# 泊発電所の基準津波に関するコメント回答

平成27年8月21日  
北海道電力株式会社

No	指摘事項	指摘時期	説明予定時期
1	火山の山体崩壊に伴う津波のうち、渡島大島の山体崩壊について、山体崩壊が発生する要因や火山形態に着目し、想定する崩壊について説明すること。また、地震による津波との重畳の考え方についても整理して説明すること。	H27年5月15日審査会合	H27年8月ご説明予定
2	既存の山体崩壊の事例について更なるレビューを行い、ニセコ・雷電火山群の評価を行うこと。	H27年5月15日審査会合	H27年8月ご説明予定
3	陸上地すべりに伴う津波のうち、川白の地すべり規模の評価について、更なる検討を行うこと。	H27年5月15日審査会合	H27年8月ご説明予定
4	岩盤崩壊に伴う津波において想定する崩壊規模については、過去の事例を踏まえた設定に加えて、現況の地形からの考察も踏まえた設定について検討すること。	H27年5月15日審査会合	H27年8月ご説明予定
5	Kinematic landslideモデルにおけるライズタイムの入力値等、入力データの設定方法及び適用性について示すこと。	H27年5月15日審査会合	H27年8月ご説明予定

## 崩壊規模の比較検討 (1/2)

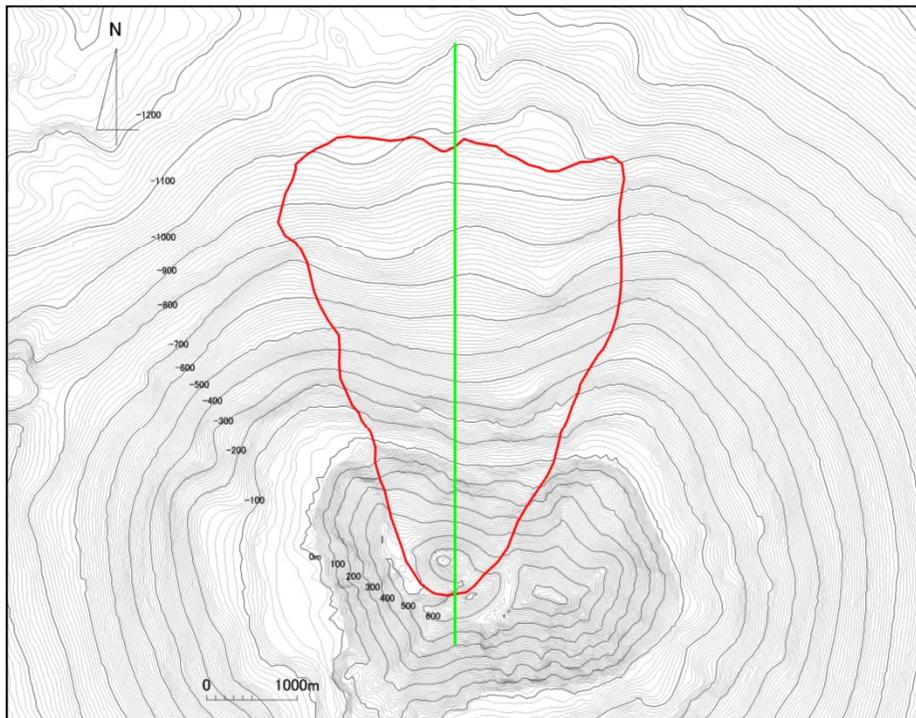
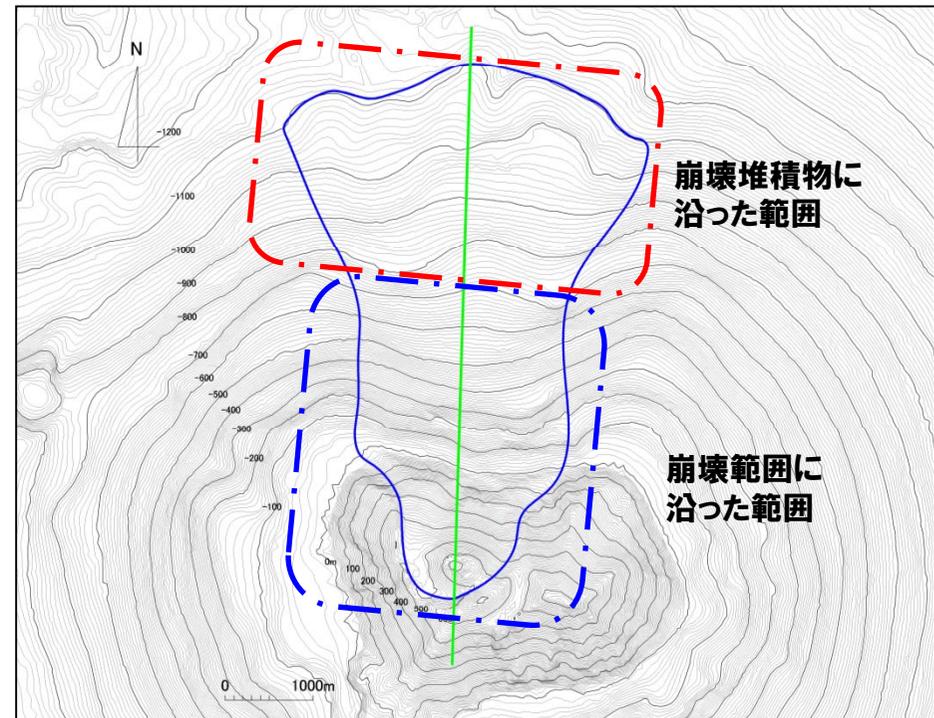
- 火山の山体崩壊に伴う津波のうち、渡島大島の山体崩壊について、山体崩壊が発生する要因や火山形態に着目し、想定する崩壊について説明すること。また、地震による津波との重畳の考え方についても整理して説明すること。
- 既存の山体崩壊の事例について更なるレビューを行い、ニセコ・雷電火山群の評価を行うこと。

- Satake (2007) の崩壊範囲を参考に、現地地形より1741年崩壊堆積物の範囲を想定した。
- 山体崩壊の範囲は、1741年崩壊範囲及び崩壊堆積物が再度、崩壊するものとして設定した。
- 崩壊層厚については、高速道路調査会 (1985) を参考に幅から設定した結果約280m、崩壊規模は約 $1.9 \times 10^9 \text{m}^3$ となり、Satake (2007) に基づく1741年 (渡島西岸) 津波のシミュレーションにおける崩壊規模 $2.4 \times 10^9 \text{m}^3$ とほぼ同等となった。

区分	崩壊規模 (m <sup>3</sup> )
1741年 (渡島西岸) 津波時 (Satake, 2007)	$2.4 \times 10^9$
現地形	$1.9 \times 10^9$

## 地質断面図による検討 (追加調査結果反映) (3/12)

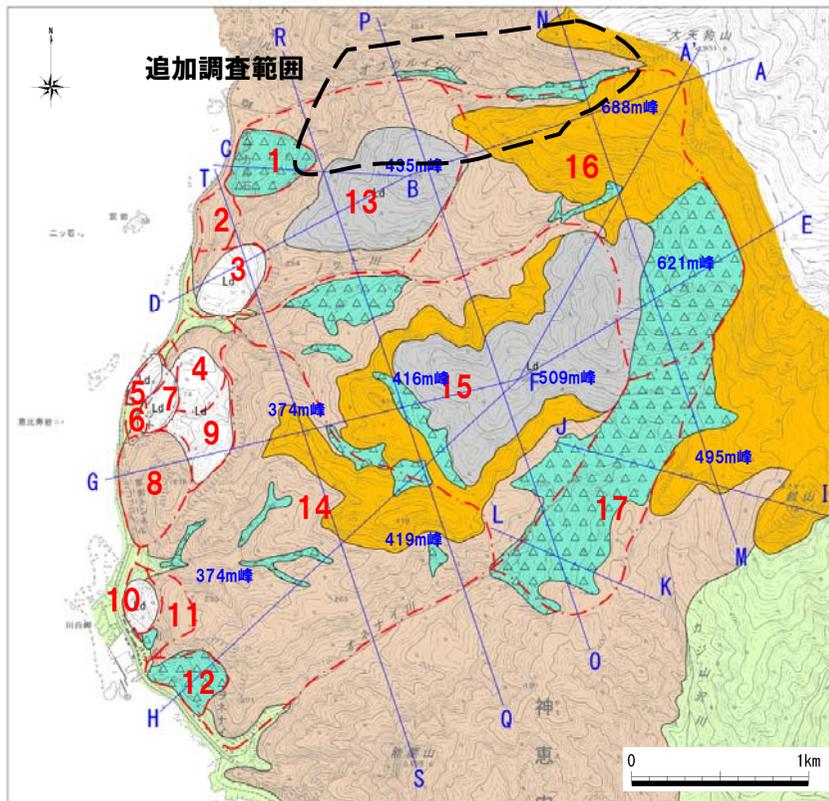
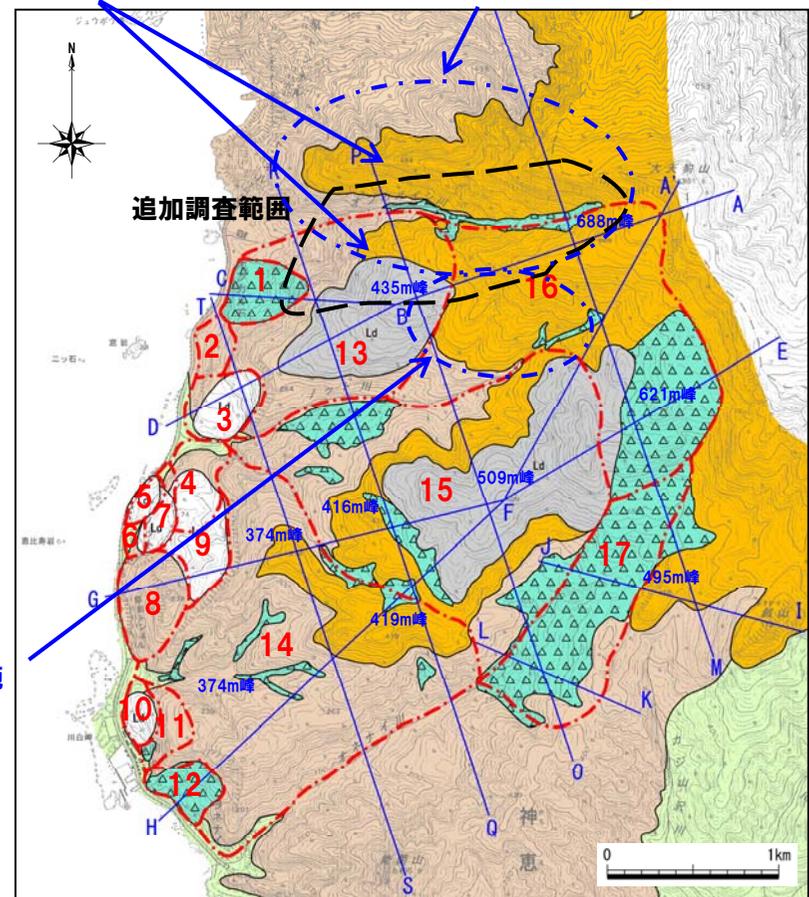
- 陸上地すべりに伴う津波のうち、川白の地すべり規模の評価について、更なる検討を行うこと。

- 文献調査結果及び既往踏査結果に加え、オブカルイシ川の中～上流部で追加の地表地質踏査を実施し、神恵内層(Vh1)及び上位層の積丹岳溶岩類(SI)の分布及び地層境界を確認した。
- 標高300m付近以高の、オブカルイシ川両岸において積丹岳溶岩類(SI)の露頭が連続して確認された。
- 積丹岳溶岩類(SI)は層状溶岩・塊状溶岩を主体とする火山岩類等からなり、陸上溶岩の特徴を有し、板状節理や層内の境界はほぼ水平に分布している。
- オブカルイシ川を挟んで分布する積丹岳溶岩類の分布標高に、有意な差は認められない。

オブカルイシ川両岸で積丹岳溶岩類の分布標高に差はない。

積丹岳溶岩類がほぼ水平に堆積していることから分布範囲が拡大される。
